Merknadar til planforslag Detaljreguleringsplan for Galteråsen næringsområde, gbnr. 137/832 mfl. PlanID 46312021002

Merknad til Detaljreguleringsplan for Galteråsen næringsområde, gbnr. 137/832 mfl. PlanID 46312021002

Høyringsuttale - Alver kommune vegavdeling - Detaljreguleringsplan for Galteråsen næringsområde, gbnr. 137/832 mfl. PlanID 46312021002

Uttale til offentlig ettersyn & høyring – Detaljreguleringsplan for Galteråsen næringsområde, gbnr. 137/832 mfl. PlanID 46312021002

Plankartet i kommunedelplanen viser ferdsselsåra (føresegnsområde) # 15 (planen godkjent 2019)

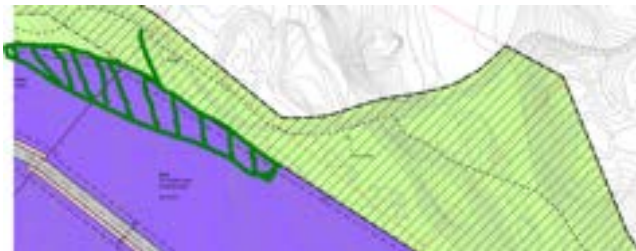
Planforslaget er difor i strid med kommunedelplanen som vart godkjent den 15. oktober 2019.

Grønn buffer må regulerast inn mot den viktigaste turvegen i Alvermarka og Ikenberget (vassvegen)

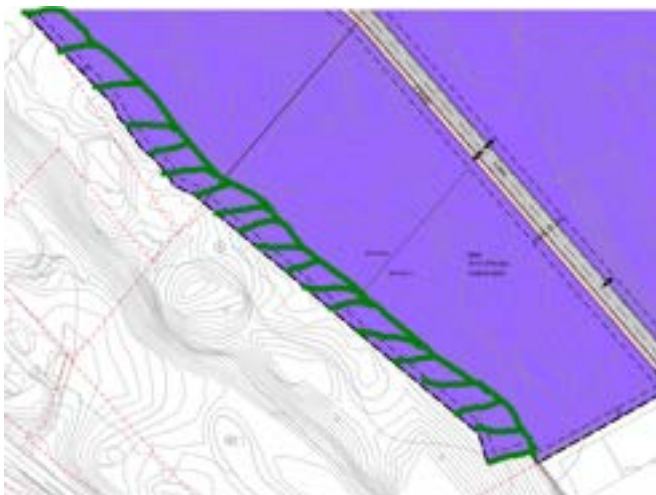
Alvermarka og Ikenberget Vel meiner og at vassvegen (turvegen) til Tveitavarden må få ein breiare grøn buffer mot næringsområdet. Det same gjeld mot uteområdet der Trollskogen barnehage nyttar i dag. Grøn buffer må planleggjast 40-50 meter inne i næringsområdet, skjeringane mot vest må og vera låge slik at dei ikkje skapar fare for turgåarar og borna sin leik her.

Dagens turtrasé over gbnr. 137/14 må sikrast og regulerast inn i planområdet med ein grøn ferdsselsåre (prinsippkisse)

Regulert grønn buffer vist over må planleggjast 40-50 meter inne i næringsområdet frå uteområdet til barnehagen, men og frå område avsett til grønstruktur i kommunedelplanen sin arealdel
